Vedrørende indsigelse høringssvar vandhandleplan

Indsigelsen drejer sig om dræn / grøfte for ejendommen Vodskovvej 124, 9310 Vodskov.

Naturstyrelsen MiljøGIS data

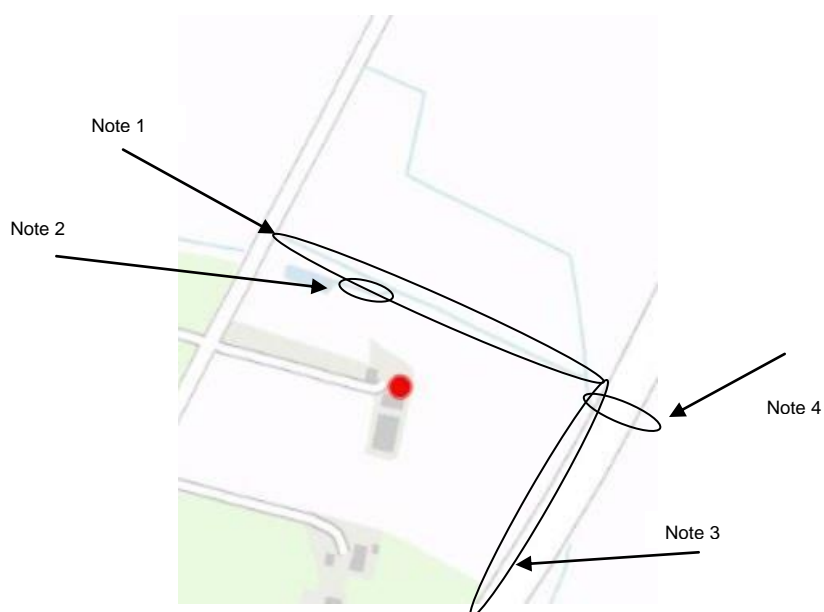
Indsigelse note 1.

Dette er et kunstigt anlagt grøft for afledning af kloak vand samt dræn for afvanding mark. Der henvises til medsendt bilag Aalborg Kommune Kloakforsyning, hvor denne grøft kategoriseres som dræn / grøft.

Der er udført separat kloakering med nedsivningsanlæg.

Indsigelsen er rettet mod at grøften ikke er et vandløb omfattet af vand miljø planerne.

Indsigelse note 2.

Indsigelsen er rettet mod at dette stykke grøft findes ikke efter der blev etableret sø. Da grøften ikke findes kan den ikke være omfattet af vand miljø planerne.

Indsigelse note 3.

Dette stykke grøft langs motorvej E45 er kunstigt anlagt for afvanding af kørebane vejanlæg, indsigelsen er rettet mod at denne afvandingsgrøft ikke er omfattet af vand miljø planerne.

Indsigelse note 4.

Der fremsendes indsigelses mod at afvandings grøft ikke er påtegnet, således denne går under motorvej E45 til den østlige side af vejanlæg.
